Добавление 71: Правила № 72

Поправка 1

Дополнение 1 к настоящим Правилам в их первоначальном варианте -  
Дата вступления в силу: 27 октября 1992 года

ЕДИНООБРАЗНЫЕ ПРЕДПИСАНИЯ, КАСАЮЩИЕСЯ ОФИЦИАЛЬНОГО УТВЕРЖДЕНИЯ  
ФАР ДЛЯ МОТОЦИКЛОВ, ДАЮЩИХ АСИММЕТРИЧНЫЙ ЛУЧ БЛИЖНЕГО СВЕТА И  
ЛУЧ ДАЛЬНОГО СВЕТА, ОБОРУДОВАННЫХ ГАЛОГЕННЫМИ ЛАМПАМИ  
(ЛАМПЫ HS<sub>1</sub>)

Рис. 5

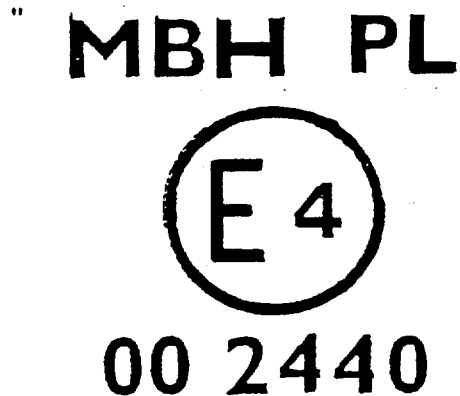
Приложение 3, добавить новый рисунок 5 с соответствующим пояснением следующего содержания:

Фара, на которой проставлен указанный выше знак официального утверждения, включает рассеиватель из пластического материала и удовлетворяет предписания настоящих Правил.

Она сконструирована таким образом, что нить накала лампы ближнего света может включаться одновременно с лампой дальнего света и/или другим совмещенным огнем."
